**AVIS DÉLIBÉRÉ DE LA MISSION RÉGIONALE
D'AUTORITÉ ENVIRONNEMENTALE DES PAYS DE LA LOIRE
RELATIF À LA DEMANDE D'AUTORISATION ENVIRONNEMENTALE
POUR L'AMENAGEMENT DU PORT DE LA TURBALLE (44)
ET À LA MISE EN COMPATIBILITÉ DU PLU DE LA COMMUNE**

N°MRAE : PDL-2020-4460
et PDL-2020-4527

Port de la Turballe
 Définition des sous-opérations
 de travaux –Vue en plan

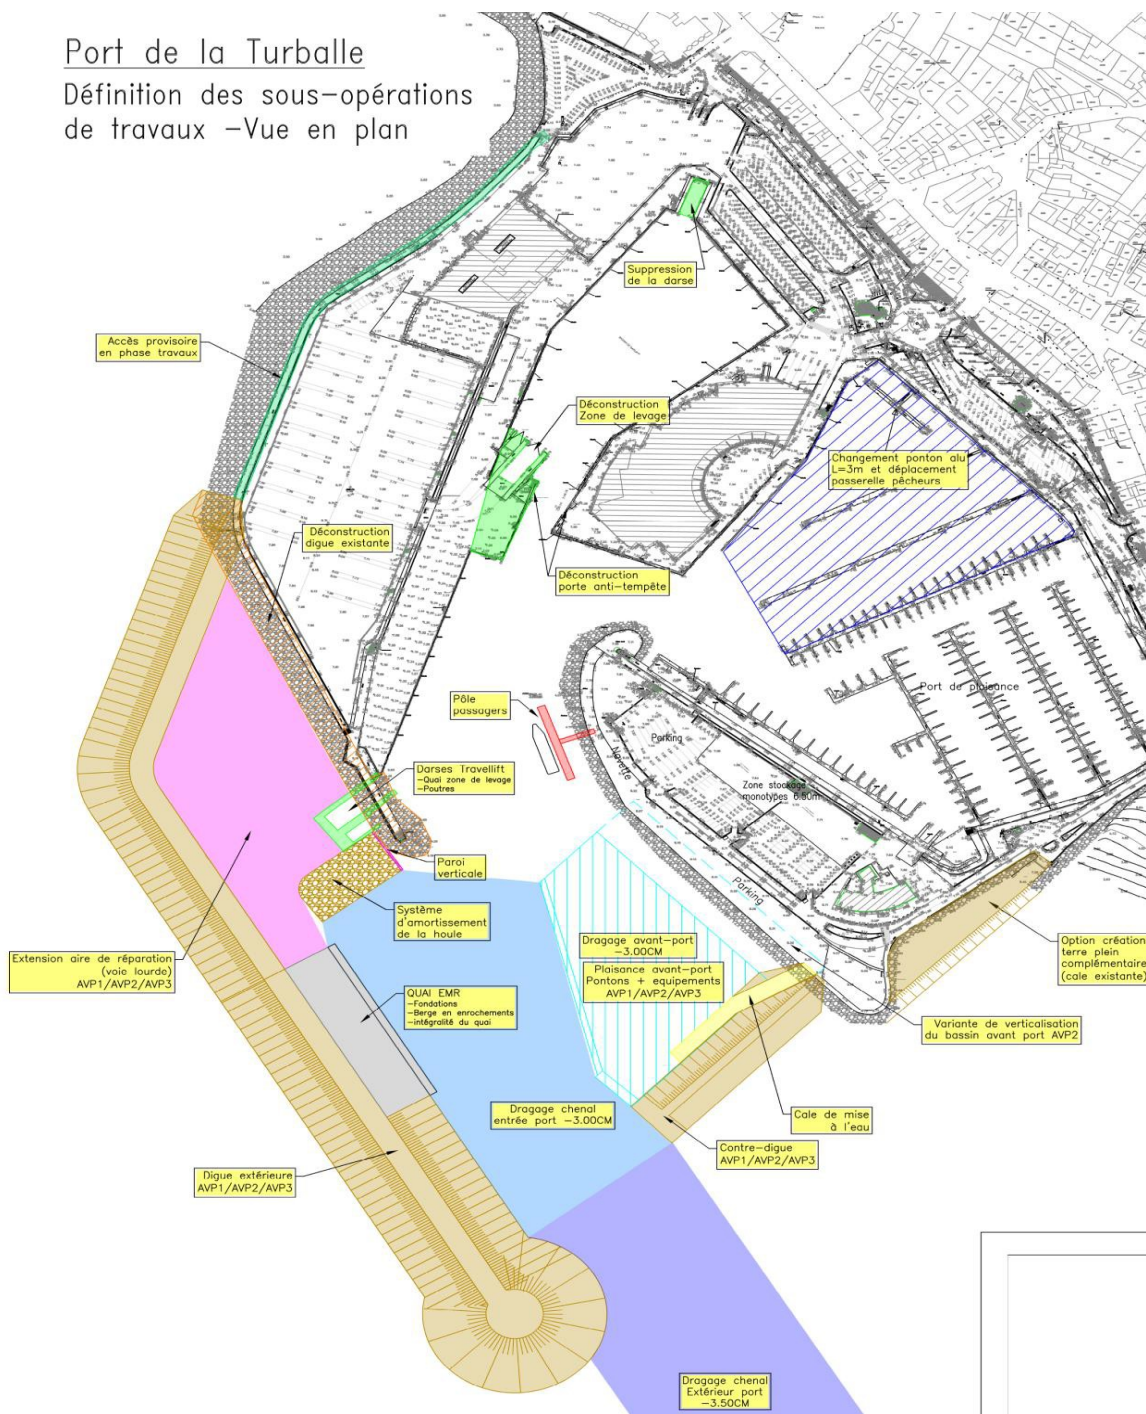
De manière plus générale, le dossier ne permet pas de savoir avec certitude si l'étude d'impact traite de l'ensemble des composantes présentes et à venir du projet portuaire. La pièce A sur le contexte réglementaire évoque l'éventualité d'un dossier ICPE mais ne précise pas si des autorisations d'urbanisme sont envisagées (concernant par exemple, la mention d'une « réservation pour la base EMR » sur le plan illustrant les principaux secteurs portuaires existants).

La MRAe recommande de clarifier le périmètre du projet, au sens de l'article L 122-1 du code de l'environnement, en précisant les composantes et de conforter en conséquence l'analyse de l'ensemble des impacts.
